V Chomutově dne 23.8.2023  
č.j.: RSD-104066/2023-2  
Vyřizuje: Ing. Josef Maier  
mob.: +420 601 550 519  
[josef.maier@rsd.cz](mailto:josef.maier@rsd.cz)

**Vyjádření k PD pro stavební řízení pro stavbu: „Oprava PZS přejezdu P2611 a P10359 a 0,370 trati Benešov n.PL. - Rumburk“ – Česká Kamenice, Lužická - silnice I/13**

K Vaší žádosti zaslané ze dne 21.8.2023, pod zn. 0137/2023/428 (zaslána datovou schránkou) o vyjádření k PD pro účely stavebního řízení pro výše uvedenou stavbu, vč. podkladů PD z 05/2023 ve stupni „DSP“ – označené jako **Revize P02 z 08/2023** (PD vyhotovena společností VIAMONT Projekt, s.r.o., Českobrodská 628, Praha 9, pro stavebníka/investora Správa železnic, státní organizace, Dlážděná 1003/7, Praha 1), dále Plné moci od Správy železnic, státní organizace, pro společnost VIAMONT Projekt s.r.o. ze dne 16.3.2023, **Vám Ředitelství silnic a dálnic ČR, Správa Chomutov**, jako majetkový správce komunikací I. třídy I/13 (stavba komunikace umístěna na parcelách p.č. 1212/1 a p.č. 1212/2, k.ú. Horní Kamenice) **sděluje, že souhlasí s předloženou PD za níže uvedených podmínek:**

**Informativní výřez ze situace z PD:**

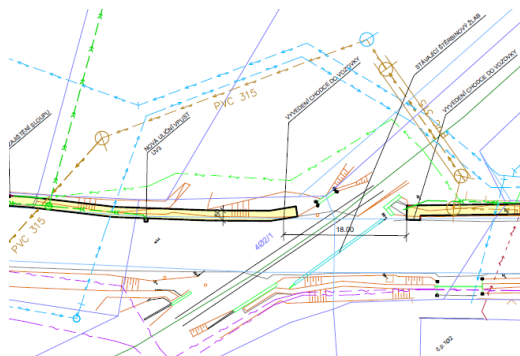
- ✓ předložená PD z hlediska ŘSD ČR, jako majetkového správce komunikace I.třídy I/13, se dotýká pouze oprava PZS v lokalitě přejezdu P2611 v km cca 26,800 – 26,840 (vyznačeno zeleně),

- ✓ umístění zařízení se nedotkne silničních pozemků ve vlastnictví, resp. správě ŘSD ČR,
- ✓ dle předložené dokumentace se nebude upravovat železniční svršek, resp. přejezd, ani jeho sklonové poměry ve vztahu ke komunikaci I.třídy I/13,

- ✓ kabelové vedení PZS je umístěno na rozhraní silničního a drážního pozemku v intencích zákona č. 13/1997 Sb.. o pozemních komunikacích v platném znění,
